品番	TMJ40A3LZ	品名	壁付サーモ13 (寒) (浴室)	(JIS)	1 / 4
----	-----------	----	------------------	-------	-------

■互換性に関する注意情報

件名	水栓取付脚補修時の注意情報		
対象製品	TMF40ARX TMF40AZRKX	TMG40ARX TMG40ARKX	TMJ40ARX TMJ40ARKX 他

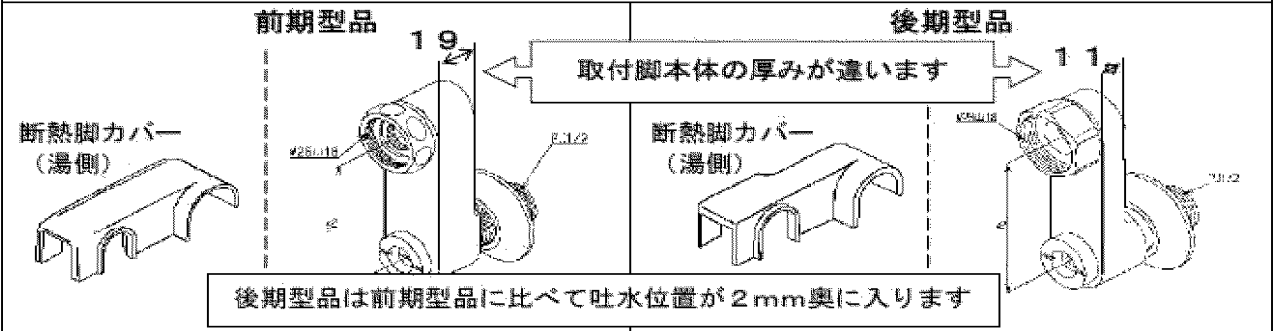
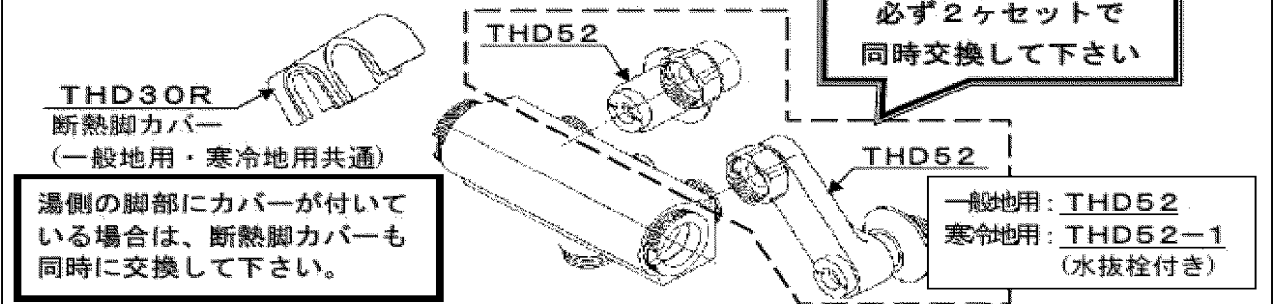
金具補修品互換性情報	製品の前期型品・後期型品を識別し、それぞれに対応した補修品を選定してください。	2-A1-0016
-------------------	---	-----------

新旧製品識別方法

【前期型品の取付脚本体を交換する場合】

【取付脚本体以外のパーツのみを交換する場合】

補修品選定
